Keuringsverslag van een elektrische laagspanning- en zeer lage spanningsinstallatie

NIET CONFORM

Straatnaam	Houtmolenstraat
Huisnummer	103
Busnummer	
Postcode	3900
Gemeente	Pelt
Land	België

Controlebezoek van een oude huishoudelijke elektrische installatie van een wooneenheid bij verkoop op vraag van de verkoper volgens (KB 08/09/2019) - AREI Boek 1- 8.4.2. en 8.2.1. en 4.2.4.3.

Afbeelding schakel- en verdeelbord:

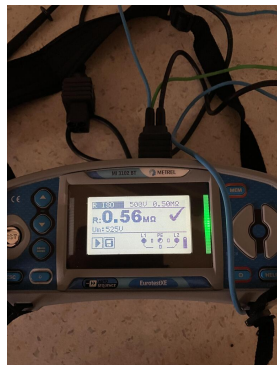
12.03 Eén of meerdere differentieelstroominrichtingen werken niet met testknop en/of stroominjectie. (Boek 1 Onderafdeling 6.5.7.2)

13.01 Aardelektrode ontbreekt. Aardingsweerstand niet gemeten. Een aarding is te verwezenlijken overeenkomstig de voorschriften (Boek 1 Onderafdeling 4.2.3.1 en 5.4.2.1.)

15.02 De aanduiding van de stroomkringen en/of apparatuur, aansluitklemmen, enz dient aangebracht of vervolledigd te worden. (Boek 1 Onderafdeling 3.1.3.1. en 3.1.3.3.A. en 5.1.6.1)

15.09 De genaakbare, naakte onder spanning staande delen zijn onvoldoende afgeschermd. (Boek 1 Afdeling 5.1.4. en 4.2.2.3.)

17.02 De smeltveiligheidshouders of houders van automatische schakelaars dienen voorzien te worden van kalibreerelementen. (Boek 1 Onderafdeling 5.3.5.5.A.)

18.13 Kabels van het type VTLmb, LMVVR, COAX, VVT zijn verboden en dienen vervangen te worden door een type conform Boek 1 Onderafdeling 5.2.1.2.

18.21 Kabeldoorvoeren uit te voeren met wartels of gelijkwaardig bescherming (Boek 1 Onderafdeling 5.2.6.1.).

19.13 Toestellen zonder bodem moeten bevestigd worden op aangepaste montageplaten. (Boek 1 Afdeling 5.1.4. en 5.3.5.2. en 5.3.5.4.)
